**Sokndal
kommune**

ArkivsakID: 24/1925

Detaljregulering og konsekvensutredning for Moldalsknuten vindkraftanlegg 1 gangsbehandling

Figur 3 Altrnativ plassering av mølle VKA5

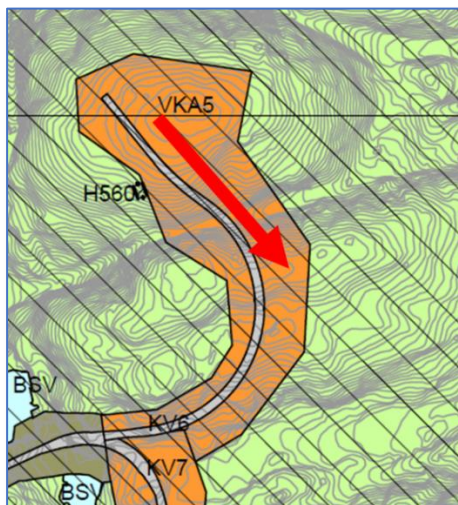
Kommunedirektøren vurderer det som viktig at arealinngrepene blir redusert så mye som mulig og vurderer det som særlig positivt at planområdet er redusert fra 3 km² til 2 km². Kommunedirektøren stiller spørsmål ved om ikke mølle VKA5 som ligger mellom Lange myran og Stølstjørna kan flyttes om lag 100 meter sørover til et område som er vist på kartet under for å redusere naturinngrep i form av fyllinger, veier og sprenging:

Denne møllen ligger helt nordøst i planområdet og er plassert på et toppunkt som kun ligger 5-10 meter over alternativ topp som ligger om lag 100 m sørover der veien er tenkt å gå. Ved å legge møllen på dette alternative punktet vil en redusere vei og fylling med over 100 meter og slippe en stor fylling som er nærmere 25 meter høy og der det er satt av om lag 75 meters bredde i plankartet. Basert på inbyrdes avtand mellom de andre møllene, vil denne alternative plasseringen fremdeles ha større avstand til nærmeste mølle en for eksempel mellom møllene VKA3 og VKA4.

På denne måten vil en både kunne redusere påvirkning av området ved Stølstjørna og vil også bidra til å redusere planområdet ytterligere og dermed de samlede naturinngrepene. Vei er uansett planlagt å gå gjennom den nye plasseringen.

1. Det vises en alternativ plassering for vindmølle VKA5 i overkant av 100 meter sørover til område som er vist på kartet fig. 3.
